ACUERDO DE LA PRIMERA MODIFICACIÓN DEL CONTRATO NUM. 50/2021 PARA LAS “OBRAS DEL PROYECTO DE REPARACIÓN DEL ESTANQUE DE TORMENTAS DE LA CHINA (T.M. MADRID)”.

**INFORME Y PROPUESTA DE LA MODIFICACIÓN DEL
CONTRATO Nº50/2021: PROYECTO DE REPARACIÓN DEL
ESTANQUE DE TORMENTAS DE LA CHINA (MADRID)**

MODIFICACIÓN Nº1.

Acceso al interior del estanque

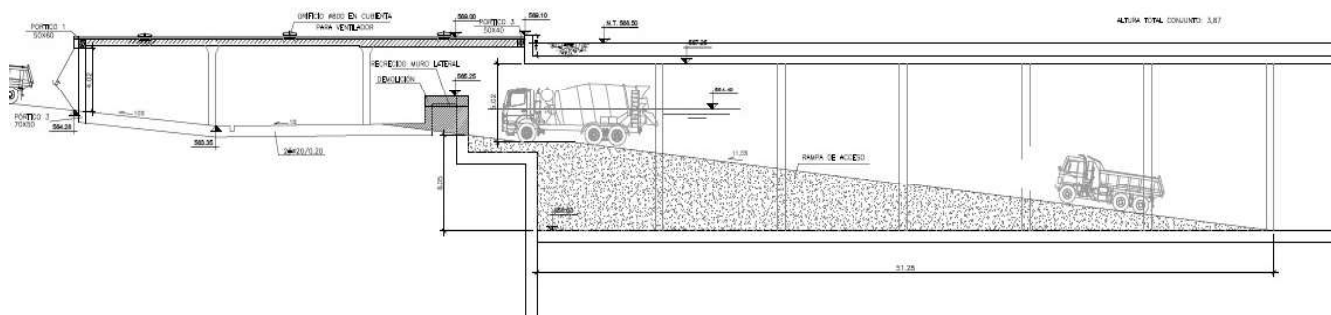
El Proyecto contempla el acceso al interior del estanque para la introducción de los materiales y maquinaria de obra a través de la apertura de huecos en la cubierta, uno por vaso, desmontando las placas alveolares de ésta.

Debido al mal estado en el que se encuentran los equipos destinados a la limpieza del estanque, que serán sustituidos en el contrato actual, en el interior del estanque hay acumulada una cantidad importante de residuos y fango, que se estima en aproximadamente 20.000 toneladas y que serán retiradas por el Área de Gestión de Residuos de Canal de Isabel II.

La cantidad de residuos y fango a retirar requiere el acceso de maquinaria pesada y camiones bañera al interior del estanque ya que no es viable realizar la limpieza a través de los huecos en cubierta que se planteaban en el proyecto. Para posibilitar el acceso, está previsto que el contratista adjudicatario ejecute una rampa provisional de acceso al interior del estanque, compuesta de tierras con una capa de rodadura de hormigón preparada para el tránsito de camiones y maquinaria de limpieza. La rampa de acceso además, será también empleada por la maquinaria y camiones para la ejecución de todas las actuaciones contempladas durante el transcurso de la obra.

Además, sería necesario demoler un macizo de hormigón previo al muelle de carga y abrir un pasillo en los muros divisorios entre los vasos nº1 - nº2 y nº2 - nº3.

La rampa propuesta tendrá un ancho de 5 metros y una longitud de 62 metros aproximadamente, para superar una altura de 6 metros con una pendiente máxima del 12%. Contará con una capa de rodadura de hormigón armado de 20 cm de espesor, de forma que sea resistente para el trasiego de vehículos pesados. Además, contará con un pasillo peatonal bien delimitado y barreras new jersey para evitar el riesgo de caídas.

La ejecución de esta modificación requiere la incorporación de los precios MOD01PC001 (*Corte mecanizado de hormigón armado mediante corte con disco diamantado*), para la demolición del macizo de hormigón y MOD01PC002 (*Formación de rampa en el interior*) para la ejecución de la rampa, además del aumento en la medición de algunos precios existentes en el Proyecto.

Además, para dar acceso a los tres vasos de los que está compuesto el estanque, es necesario ejecutar el corte de los muros divisorios entre los vasos mediante corte con hilo de diamante, por lo que los precios unitarios U08030155N y U01010290N, presentes en el Proyecto, verán aumentada su medición.
